Dosje javnega naročila 005155/2021
JAVNI NATEČAJ ZA NOVO SODNO STAVBO LJUBLJANA

IZJASNITEV

o zahtevku za revizijo vlagatelja zoper Obvestilo o izidu in Zaključno poročilo o javnem, projektnem, enostopenjskem natečaju za izbiro strokovno najprimernejše rešitve za novo sodno stavbo Ljubljana št. 4300-11/2021/61 z dne 9. 11. 2021, na Portalu javnih naročil objavljenim dne 12. 11. 2021 pod JN005155/2021-ODL01

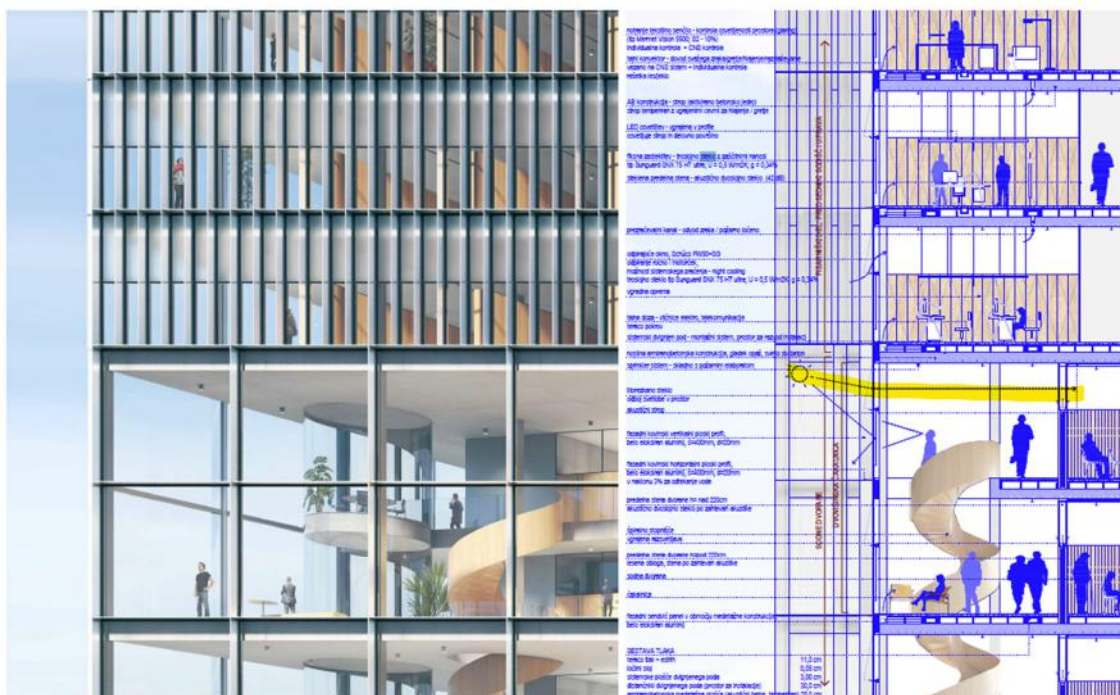
Ponovno, že razpisna dokumentacija je presojo ustreznosti odstopanja rešitev posameznega natečajnega elaborata od programa in usmeritev naročnika prepustila ocenjevalni komisiji. Že zato drugačni argumenti vlagatelja zahtevke, kot jih podaja tudi v točki 1.2. in 4.1.2., ne zdržijo, so pa vlagateljeve trditve tudi sicer izmišljene oz. vsaj netočne.

Dnevna svetloba je lahko neposredna in posredna. Arhitekturna stroka pozna več rešitev osvetlitve sredinskih delov objektov z dnevno svetlobo in zgolj sama postavitev prostora v sredo objekta še ne pomeni zagotavljanja dnevne svetlobe. V prvonagrajenem natečajnem elaboratu je bilo pojasnjeno, da je objekt zasnovan tako, da naravna/dnevna svetloba prehaja v globino etaž in je s tem zagotovljena dnevna osvetljenost delovnih mest v sredini objekta. Z namenom globlje penetracije dnevne svetlobe v notranjost tlorisa je bila predlagana tudi večja etažna višina kot je običajna. To je razvidno iz izsekov gradiva prvonagrajenega natečaja (z rumeno je s strani izbranega natečajnika označeno pojasnilo glede zagotavljanja dnevne svetlobe v sredini etaž):

Sklop pisarn sodišč je urejen sistematično, repetitivno, fleksibilno in modularno - največja možna prilagodljivost skozi čas in hkrati tudi učinkovita enostavnost gradnje. Tropasovni sistem prostorov je zasnovan tako, da lahko sprejme vse predvidene različne tipe pisarn in prostorov.

Zunanja pasova sta rezervirana za glavne, osrednji pas pa za servisne in pomožne delovne prostore. Arhitekturo oblikovanje z zasteklitvami predelnih sten nad višino 2 m in po celotni višini proti hodniku omogoča osvetlitve tudi v globino posameznih etaž.

KOMUNIKACIJA

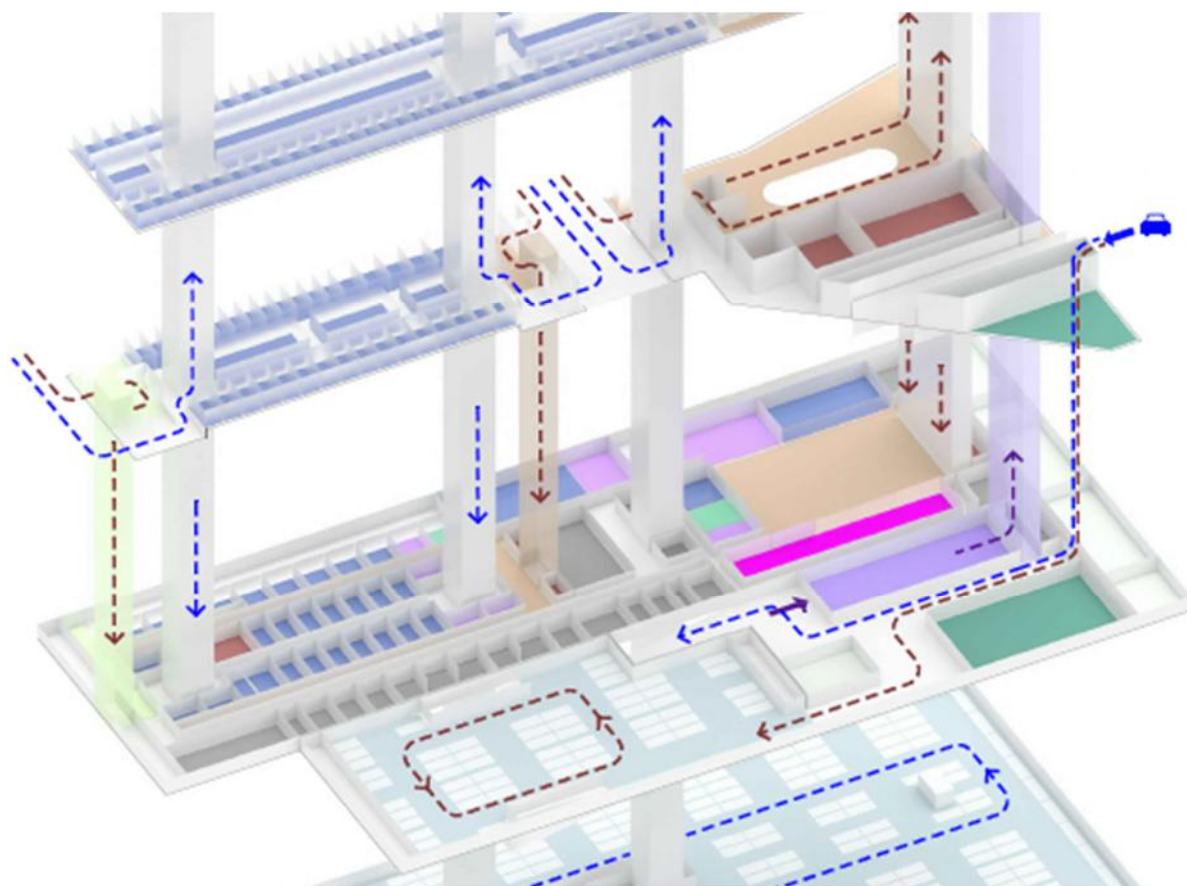
Namen vsakršnega označevanja (tudi označitve shem poti) v načrtih z grafičnimi znaki je pojasniti; kaj posamezna grafična označitev pomeni, označuje legenda. Grafika označbe poti je stvar izbire natečajnika in ni bistveni del natečajnega elaborata. Razpisna dokumentacija pod točko 3 (Opredelitev pojmov) v zvezi s tem podaja naslednjo razlago: »Nebistvene sestavine so tisti sestavni deli natečajno ponudbene dokumentacije, brez prisotnosti katerih lahko ocenjevalna komisija izvede ocenjevanje prejetih natečajnih elaboratov in izpolnjevanje pogojev za sodelovanje, kot so opredeljeni v natečajnih pogojih.« Glede na to, da je natečajna komisija elaborate ocenila, je več kot očitno, da je (vse) natečajne elaborate lahko prebrala tudi v shemah komunikacijskih poti (tudi drugonagrajenega natečajnika), kar posledično pomeni, da so bile komunikacijske poti ustrezno označene. Pa tudi sicer je trditev vložnika v točkah 1.3. in 4.1.3. netočna in ponovno zavajajoča.

Ključne poti so namreč v shemi prvonagrajenega natečajnega elaborata jasno in razumljivo prikazane ter ločene in jih elaborat ne združuje, kot to neresnično trdi vlagatelj. Kot je prikazano v legendi prvonagrajenega elaborata, je pot označena s puščico in barvo jedra, tako da je ločenost poti v shemi popolnoma razumljiva, kar je razvidno iz spodnjih izsekov omenjenega elaborata. Torej, pot posameznih skupin jasno prikaže kombinacija puščice in barve jedra/hodnika v naslednjem izseku prvonagrajenega natečajnega elaborata:

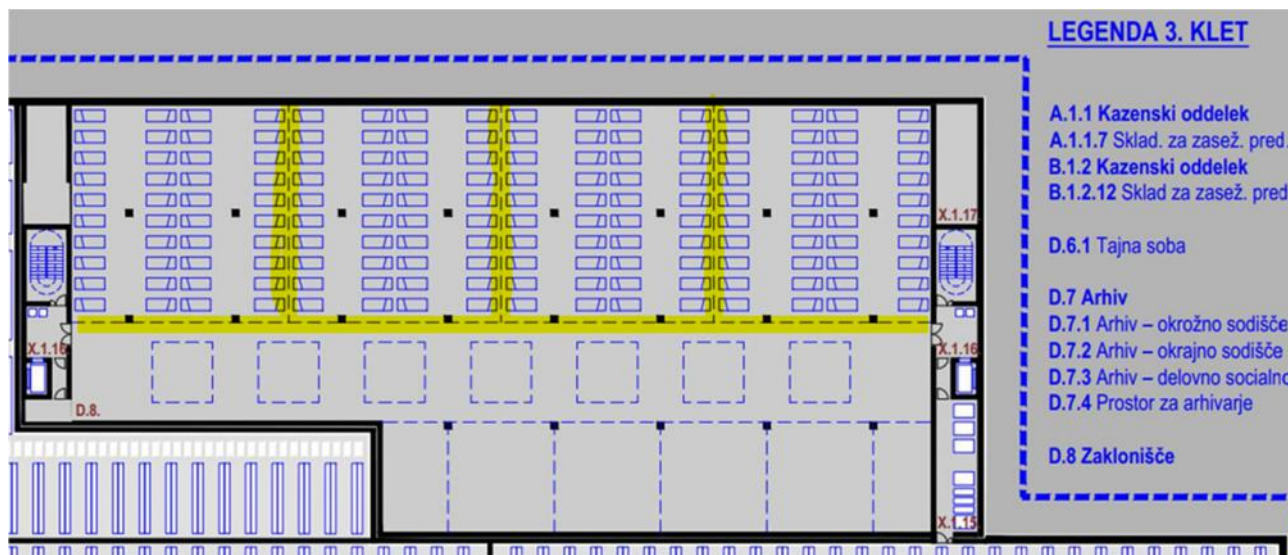
Zaklonišče je spremljajoči, čeprav pomemben program objekta, ki se v podrobnosti dodeluje in razdeluje v sledečih fazah projekta z ustreznimi strokovnjaki s področja gradnje in projektiranja zaklonišč.

V prvonagrajenem natečajnem elaboratu je jasno (s črtkano črto) in s prostim očesom vidno prikazana razdelitev prostora na 4 manjša zaklonišča (spodaj izsek gradiva prvonagrajenega natečajnega elaborata, kjer so z rumeno označena 4 manjša zaklonišča), kar se ujema tudi z navedbami na 48. strani mape formata A3 prvonagrajenega elaborata oziroma z navedbami v izpolnjeni tabeli »RD231_C3_tabele_povrsin s projektnsko oceno_sodna_stavba DOP 27.8.2021.xlsx«:

Izvadak iz žalbe

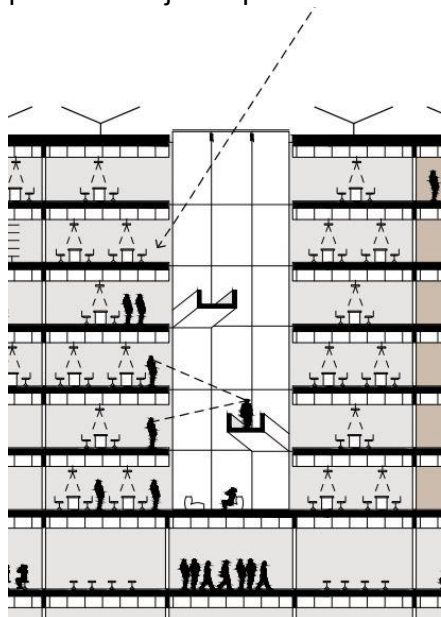
U žalbi – *Točka V. 1 – „Vsebinske napake“* se navodi da radovi ne ispunjavaju kriterije natječaja te da ne bi trebali biti pušteni u ocjenjivanje. U Točki V.1 se pozivaju na točku 1.1 Elaborat sa šifrom KJ593. U opisu je elaborirano kako je ključni eliminacijski kriterij bilo pitanje osiguravanja dnevnog svjetla u navedenim prostorima. U žalbi je dan primjer iz tlocrta gdje se pri samom primjeru vidi nestručnost Žalitelja jer je iz presjeka vrlo jasno kako prostori uistinu imaju dnevno svjetlo te su orijentirani na atrijski prostor.

Izvadak iz elaborata: tlocrt suterena

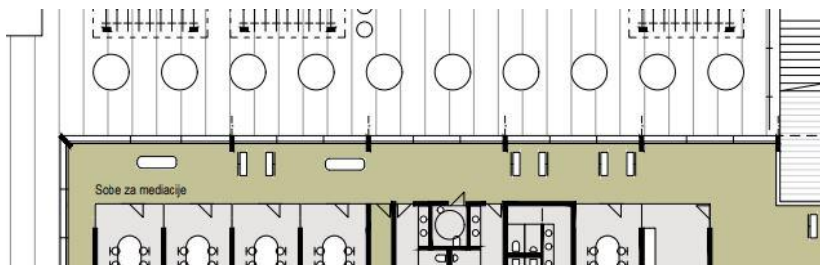
Činjenice koje žalitelj iznosi da uredi A.1.1.3, A.1.2.1, A.1.3.3., A.1.4.3., A.1.5.3, A.1.6.3., A.2.3.1., A.2.9.4, B.1.1.3., B.2.2.1., B.2.2.2., B.1.1.3., C.1.2.3., A.1.1.8., A.1.2.7., A.1.3.8., A.1.4.7., A.1.5.8, A.1.6.8., A.1.7.7. nemaju dnevno svjetlo su netočni jer je dnevno svjetlo dobiveno kroz atrije. Nadalje uredi B.2.6.2., C.2.6.4. također imaju dnevno svjetlo kroz nadsvjetla koja su jasno označena u svim tlocrtima.

Ulagatelj Zahtjeva za revizijom prilaže shemu komunikacija. Izvadak iz žalbe:

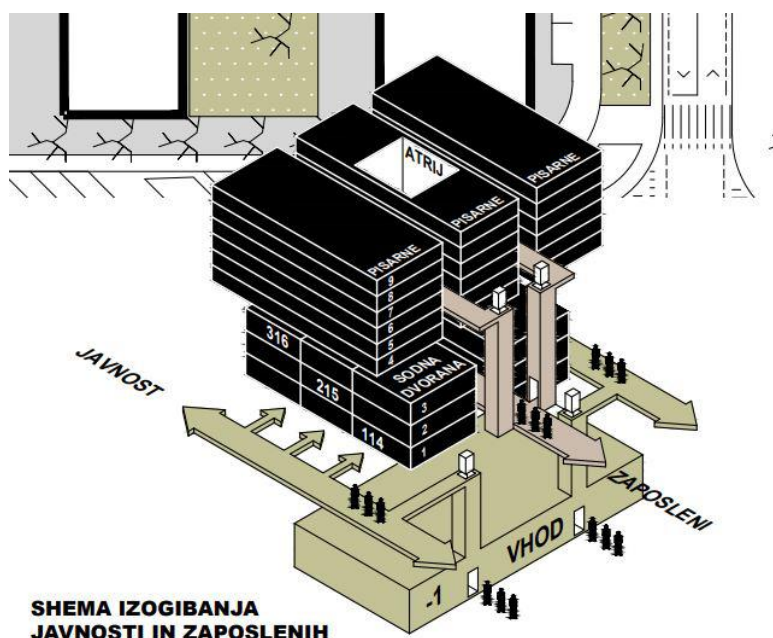
Posledično ni možno oceniti, ali je izogibanje posameznih skupin ustrezno rešeno –

lahko da se poti sodnikov križajo s potmi pripornikov ali obiskovalcev.

Žaliteljeva rečenica da se ne može oceniti izbjegavanje miješanja programskih skupina je netočna jer su one vrlo jasno i vidljivo označene bojama. Također u prilogu žalbe nije priložena legenda koja objašnjava shemu te na taj način Žalitelj varljivo prikriva njen manjak.

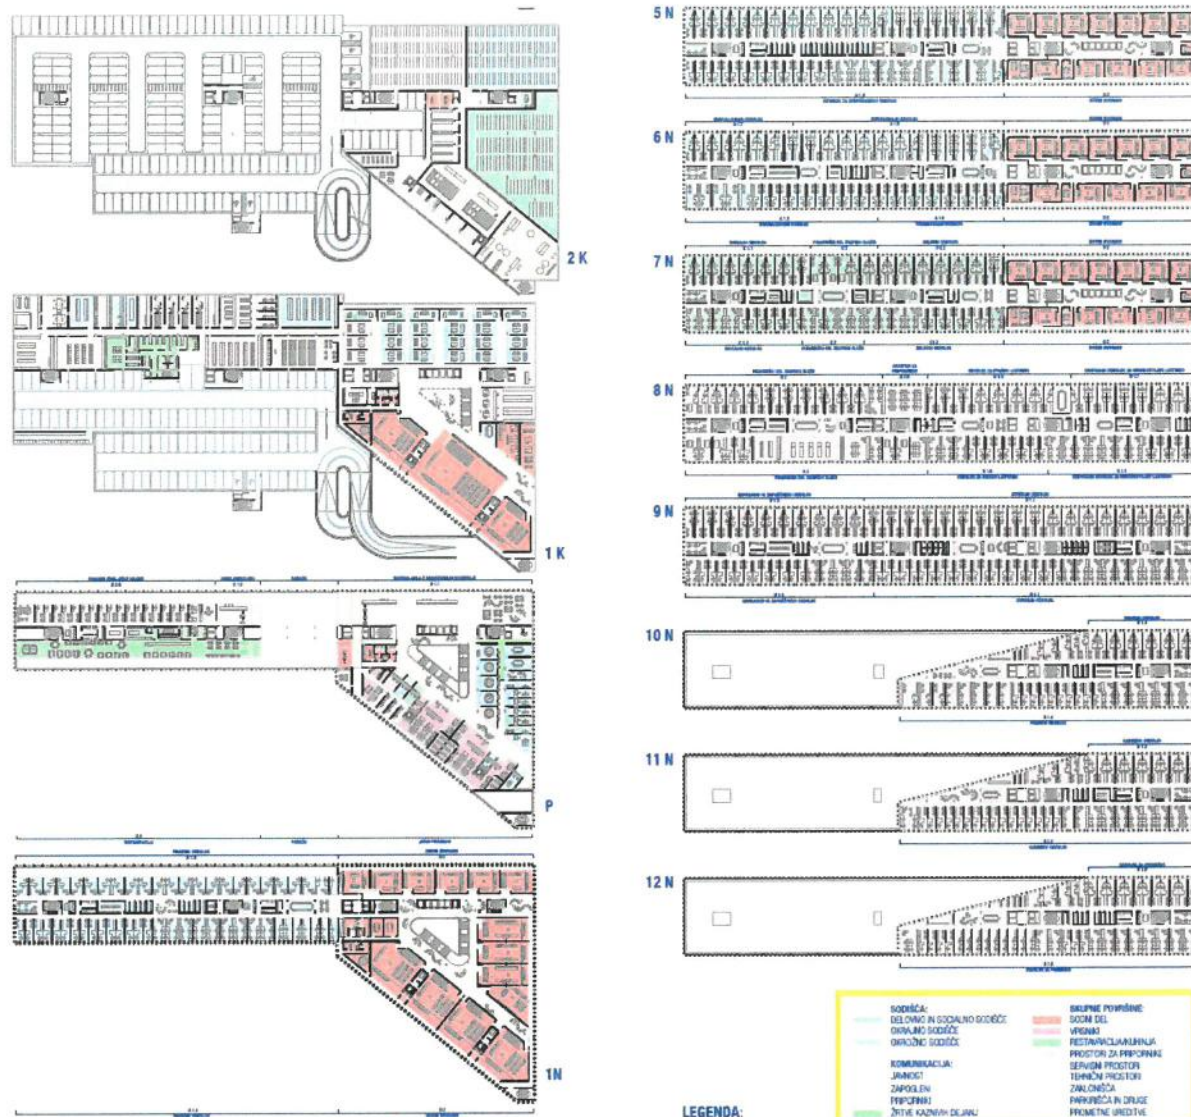
Na strani 8 zahtevka za revizijo je navedeno, da ocenjevalna komisija podaja priporočila za izboljšanje osvetlitve prostorov, kar pomeni, da ocenjevalna komisija deluje skladno z navedbami iz natečajnih pogojev, kjer na koncu 20. strani navaja: **"Morebitna odstopanja od predvidenega programa/usmeritev in določil natečajne naloge je potrebno natančno opredeliti in utemeljiti. Ocenjevalna komisija bo presodila ali so odstopanja od programa in usmeritev utemeljena".** Ocenjevalna komisija je torej presodila, da je potrebno "premestiti nekatere programe znotraj objekta v smislu racionalnejše izvedbe zaradi potrebe po zagotavljanju varnosti zaposlenih in zagotavljanja primerne osvetlitve za stalna delovna mesta".

Označba P ne navaja načina dovajanja dnevne svetlobe (posredno ali neposredno). V arhitekturni stroki je možno dnevno svetlobo dovajati neposredno ali posredno. Vsi prostori natečajnega elaborata s šifro 71035, ki jim oporeka vlagatelj zahtevka za revizijo, so narisani tako, da so stene steklene (strokovna označba za steklo je dve vzporedni črti, brez vmesne šrafure, na razdalji cca 10 cm). Steklene so tako notranje stene pisarn, ki mejijo na fasado, kot tudi stene sejnih sob v notranjem delu hodnika. Slednje je razvidno tudi iz risbe, ki jo prilaga vlagatelj revizijskega zahtevka na strani 11.

Prav tako je prostor z oznako D 2.6.8 - Prostor za tožilce in odvetnike v natečajnem elaboratu s šifro 71035 posredno osvetljen preko steklene stene med hodnikom in predmetnim prostorom.

Steklene stene nedvoumno zagotavljajo osvetlitev vseh prostorov z dnevno svetlobo.
